AUTOSTRADA DEL BRENNERO S.P.A.

data 04/03/2025
prot. n. 7556/25 - generale
rif. nota

OGGETTO: Vs. comunicazione Prot.n. 11142 del 31/12/2024
Domanda di approvazione del Piano Urbanistico Attuativo (PUA) in Variante al Piano degli Interventi in località Terramatta
Proponente: Savills I.M. SGR S.p.A
Suap: 08567741007-02122024-0944. Prat. Edil. N. 6862
A22 – fascia di rispetto autostradale, carreggiata sud dal km 204+000 al km 204+100
Conferenza di servizi decisoria asincrona – Parere.

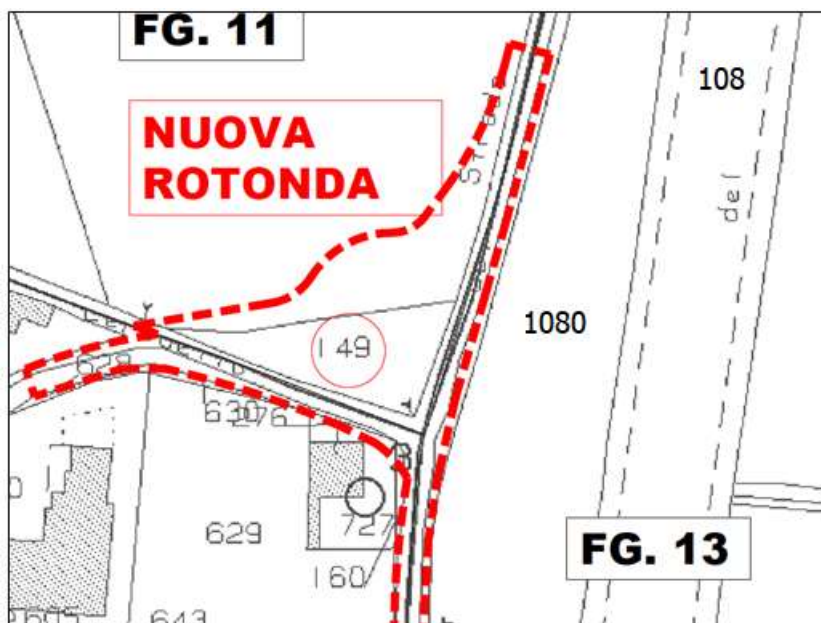
Il progetto nella sua versione revisionata trasmessa il 18/02/2025, prevede la riconfigurazione dell’intersezione esistente mediante la realizzazione di una nuova rotatoria a geometria circolare,

avente centro in posizione traslata verso ovest (ossia in allontanamento dell'autostrada) di circa 16 metri rispetto all'attuale asse della strada provinciale 11.

In tal modo l'intera opera potrà essere realizzata su sedime già occupato dalla viabilità provinciale o a ovest della stessa e dunque senza avvicinamento all'autostrada, come desumibile dallo stralcio della tavola di progetto che abbiamo inserito qui sotto. Sullo stralcio dalla tavola di progetto la scrivente Società ha evidenziato la posizione della recinzione autostradale ed ha aggiunto l'indicazione del limite della fascia di rispetto autostradale. Se ne evince che gran parte dell'opera ricade nella fascia di rispetto autostradale.

Ciò premesso, relativamente all'approvazione del PUA in variante al P.I., questa Società concessionaria autostradale esprime **parere favorevole**, subordinata al rispetto della seguente condizione: utilizzo per l'impianto di illuminazione della rotatoria di sorgenti luminose cut-off ad emissione solo verso il basso.
